新潟県 新発田市 中浦小学校区 (通学路合同点検 要対策箇所)

【対策検討メンバー】教育委員会、小中学校、道路管理者、警察署、新発田市地域安全課

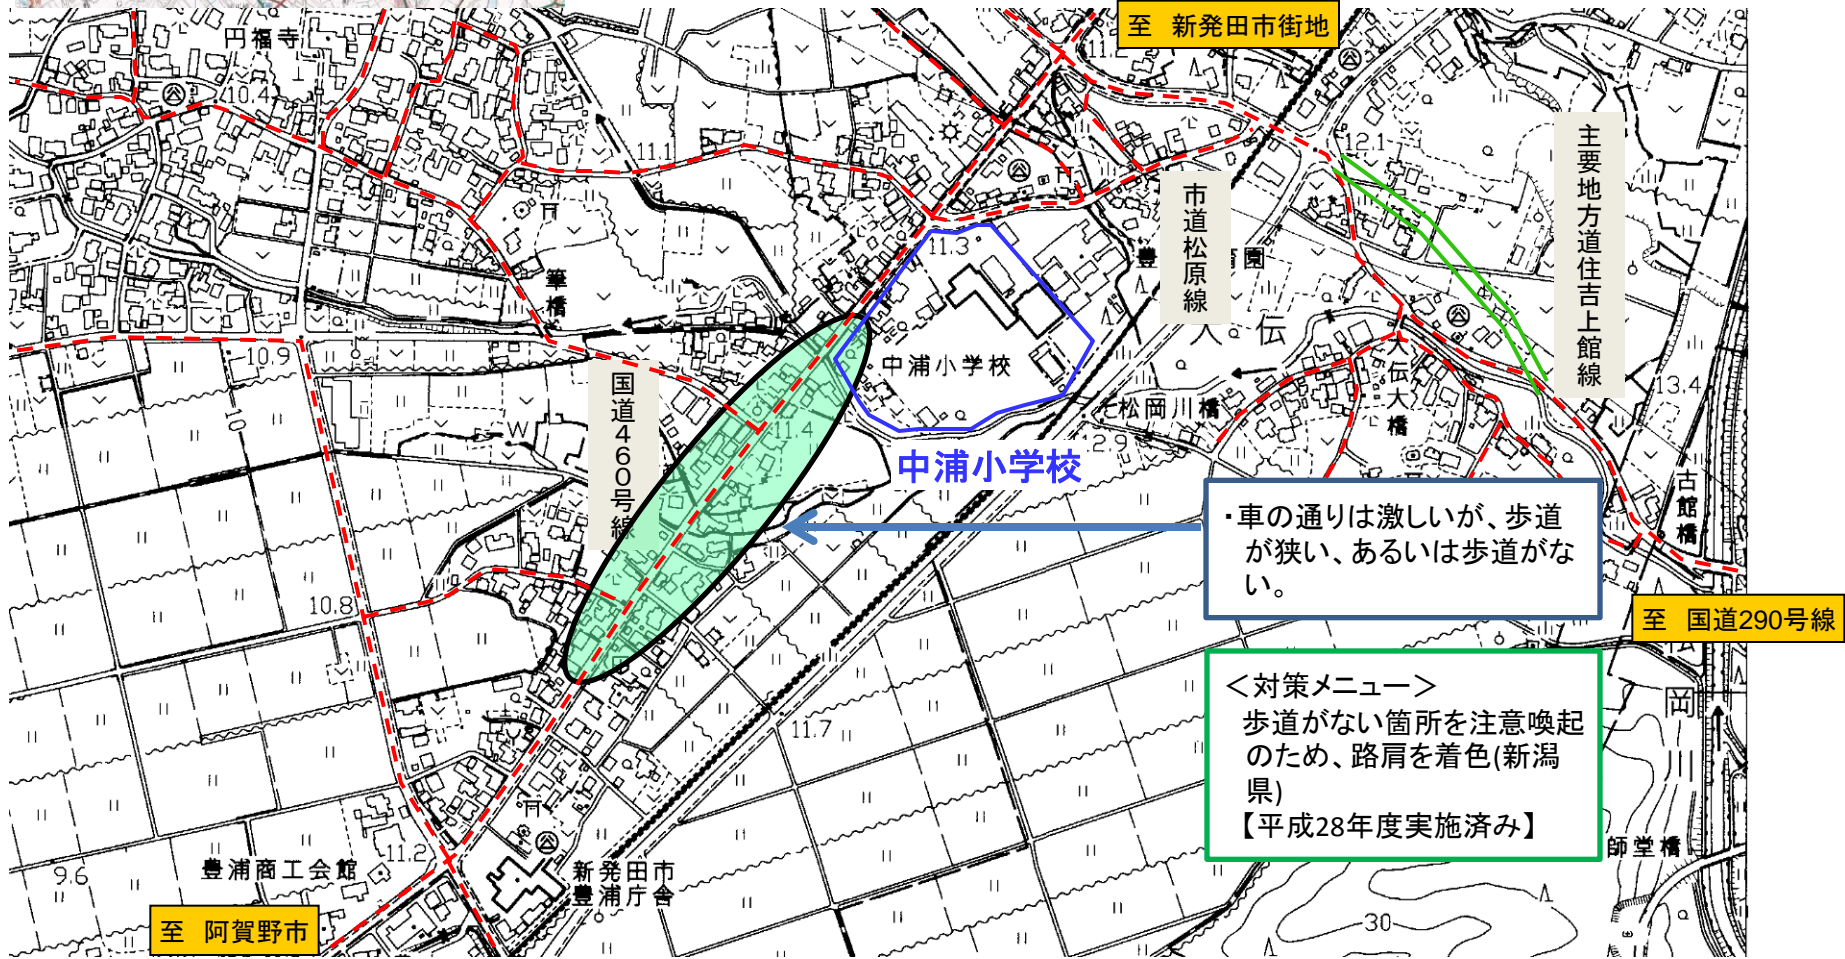
・車の通りは激しいが、歩道が狭い、あるいは歩道がない。

<対策メニュー>
歩道がない箇所を注意喚起のため、路肩を着色(新潟県)
【平成28年度実施済み】

新潟県 新発田市 中浦小学校区 (通学路合同点検 要対策箇所)

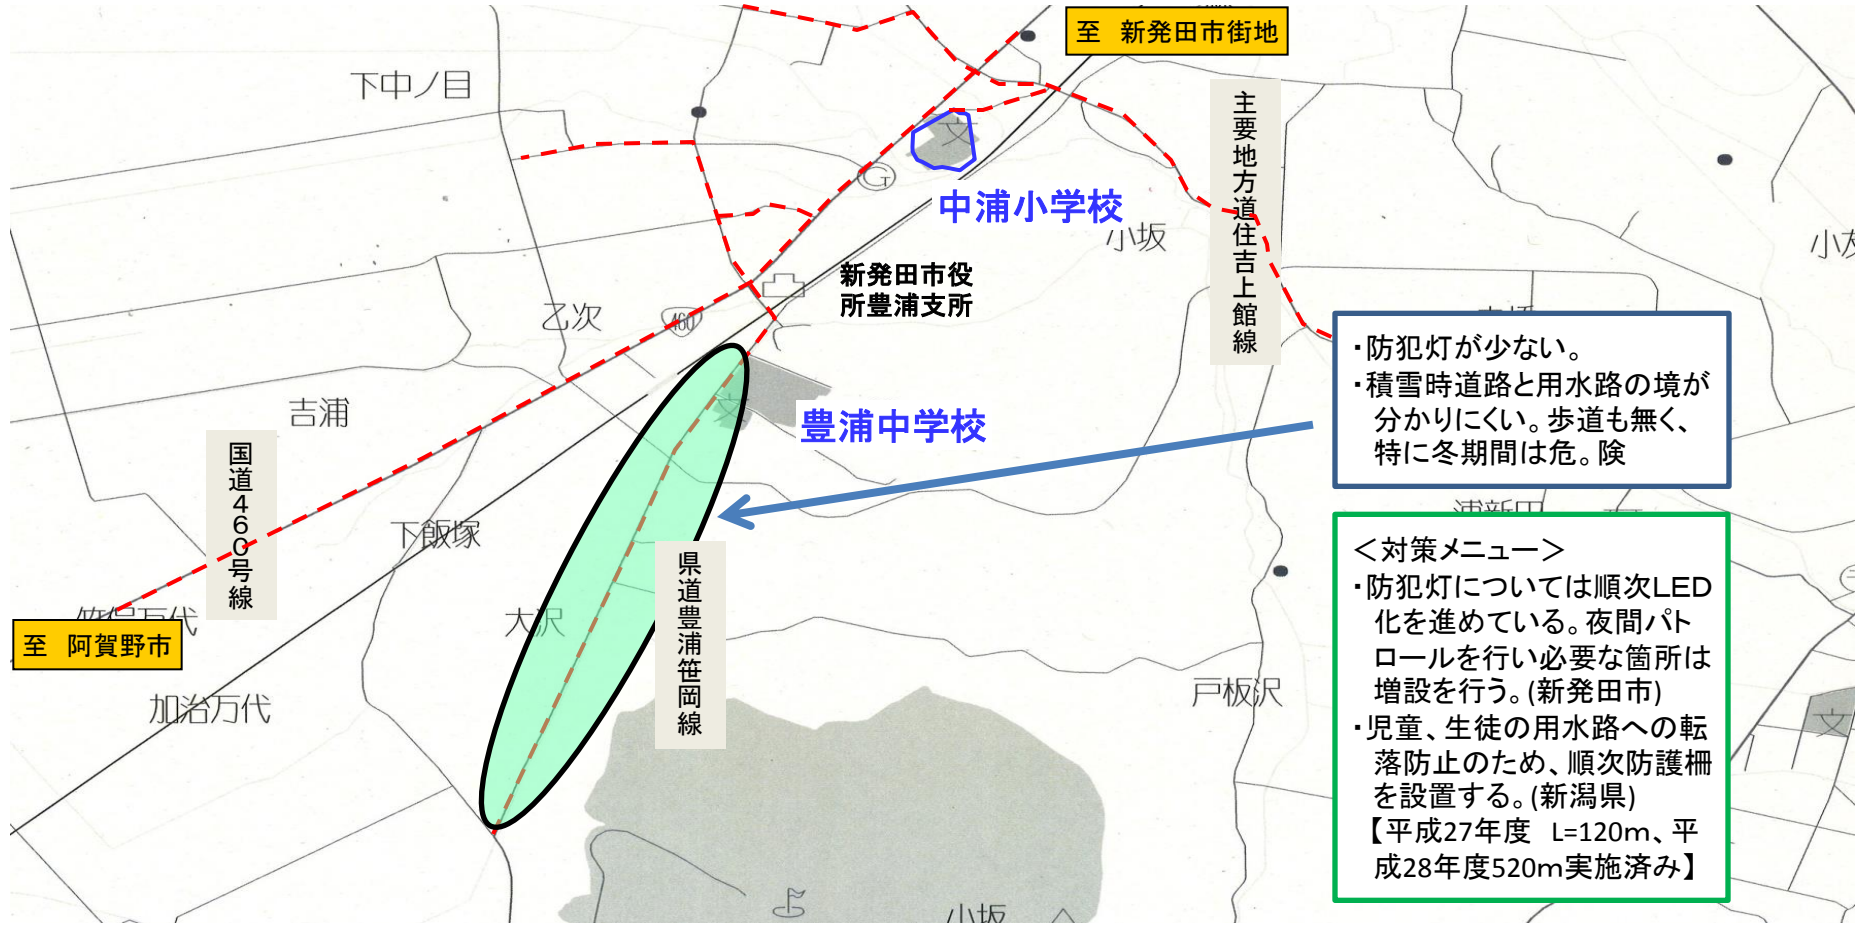
・防犯灯が少ない。
・積雪時道路と用水路の境が分かりにくい。歩道も無く、特に冬期間は危。険

- ・防犯灯については順次LED化を進めている。夜間パトロールを行い必要な箇所は増設を行う。(新発田市)
- ・児童、生徒の用水路への転落防止のため、順次防護柵を設置する。(新潟県)
【平成27年度 L=120m、平成28年度520m実施済み】

新潟県 新発田市 天王小学校区 (通学路合同点検 要対策箇所)

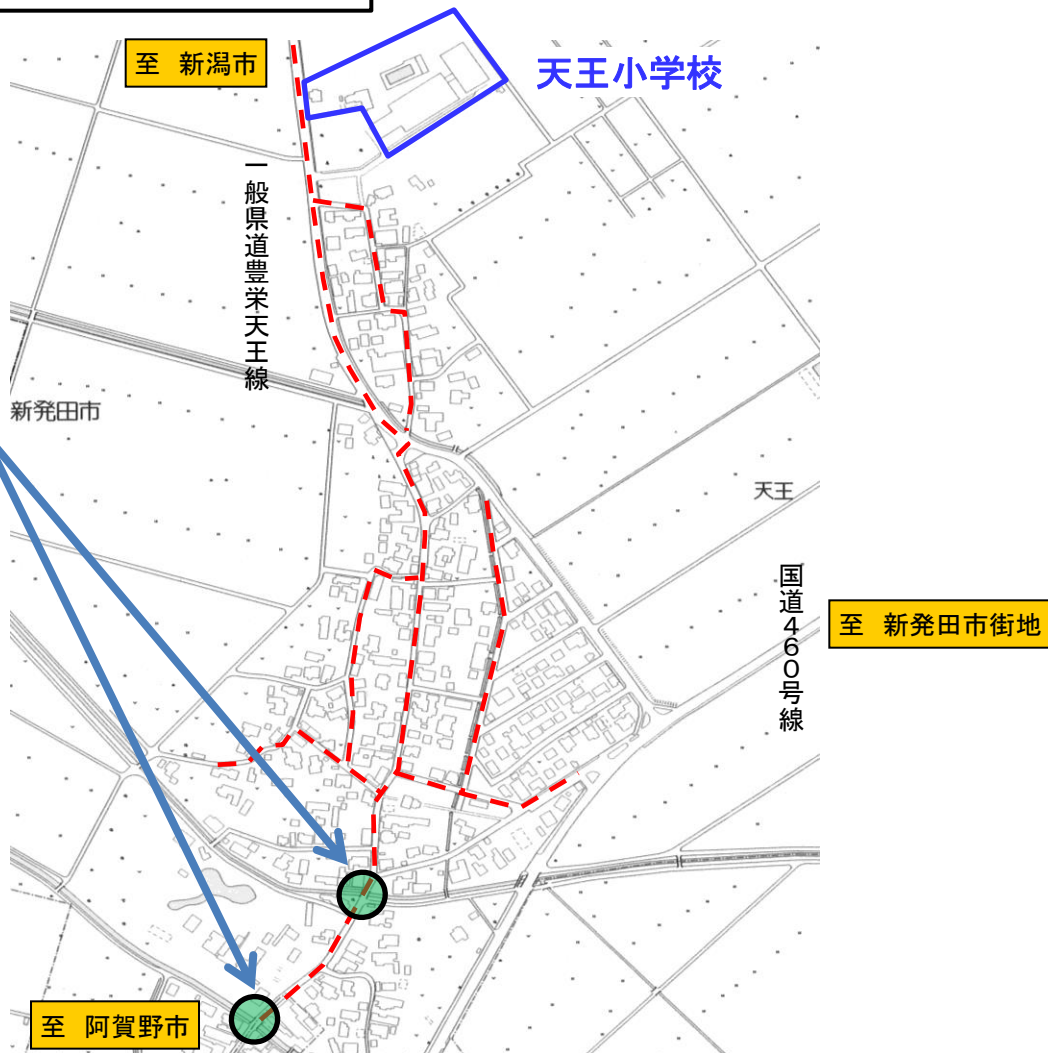
・橋の欄干が低い、また柵がなく転落の危険がある

<対策メニュー>
転落防止柵を設置する
(新発田市)
